ACTUALIZACIÓN DE PRODUCTO

Actualización de los filtros de combustible WF10499 y WF10500

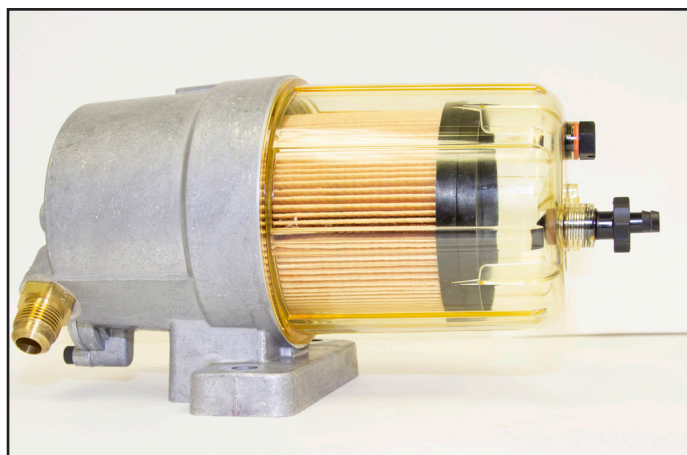
Cuando el filtro está acoplado, la válvula de combustible está en posición abierta. (A)

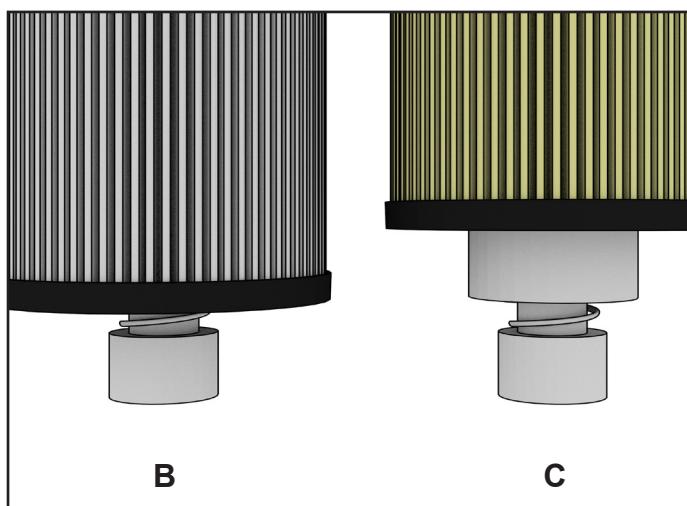
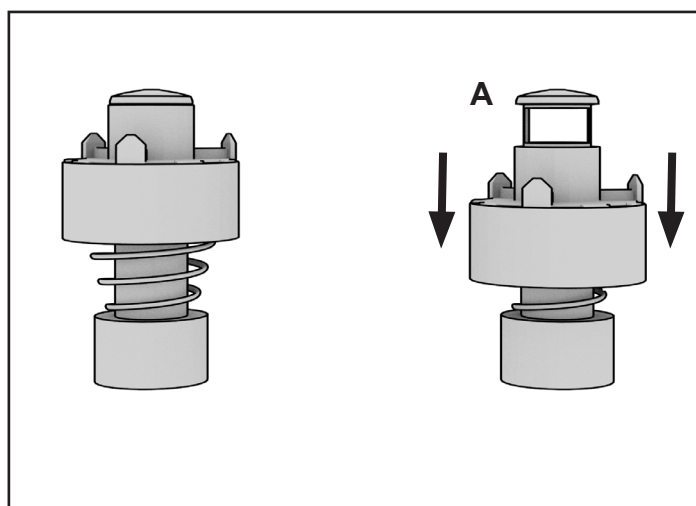
El filtro OES sella sobre la válvula de combustible (B). El filtro WIX sella en la parte superior de la válvula de combustible (C). Ambos filtros abren la válvula de combustible cuando están instalados.
